# Zienswijze

Windpark Beuningen

Concept Notitie reikwijdte en detailniveau versie 2.0

**Stichting TegenWind**

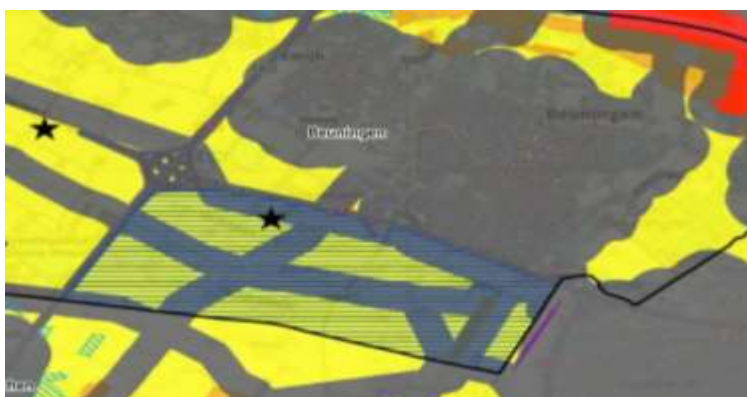
Dit gaat voorbij aan het gegeven dat aan de noordkant van de A73 en ten zuiden van de N322 op zeer geringe afstand van het zoekgebied woonkernen liggen (Heuve, Ewijk, Bergharen). Het lijkt wellicht de “meest logische” locatie, maar dat is het volstrekt niet. Tevens is een gebied dat al aangewezen was als locatie voor windturbines in het geheel niet meer beschouwd, namelijk het paarse gebied bij de ARN. Zie uitsnede uit Fig. 2 paragraaf 2.3.

**Tegenwind vindt dat het zoekgebied onzorgvuldig is gekozen en er ten onrechte gesteld wordt dat er ten opzichte van het zoekgebied relatief weinig mensen wonen. Tegenwind vindt dat ook andere zoekgebieden moet worden meegenomen in de NRD en de MER en het zoekgebied moet worden uitgebreid met het gebied rond de zandwinplas Nederzand, het gebied ten noorden van de N322 en het gebied op en bij de ARN.**
